ZGK.271.8.2016

Do Wykonawców uczestniczących w postępowaniu o udzielenie zamówienia publicznego w trybie przetargu nieograniczonego na zadanie pn.: „*Obsługa sieci kanalizacji deszczowej na terenie miasta Wojkowice*”

WYJAŚNIENIA DO SIWZ

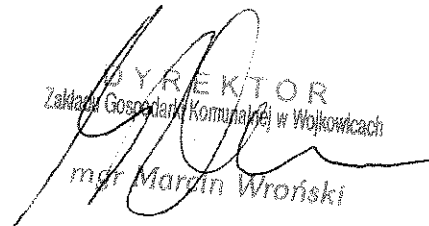
Pytanie nr 3 Czy wymiana kratki kanalizacji deszczowej obejmuje wyłącznie robocizną czy również materiał? Czy wymiana obejmować ma kratki wraz z korpusem? Jeżeli do kalkulacji wchodzi dostarczenie kratki prosimy o podanie typu (klasy) wpustu i materiału.

Jeżeli robota obejmuje wymianę kratki wraz z korpusem prosimy o podanie typu nawierzchni wokół wpustu.

Odp. Wymiana kraterk wpustów ulicznych obejmuje również cenę materiału i sprzętu. Wymiana wpustu obejmuje zabudowanie kompletnego elementu. W kalkulacji należy uwzględnić zabudowanie wpustu ulicznego żeliwnego klasy D400 typ AS-WU 400X600. W kalkulacji należy uwzględnić odtworzenie nawierzchni asfaltowej.
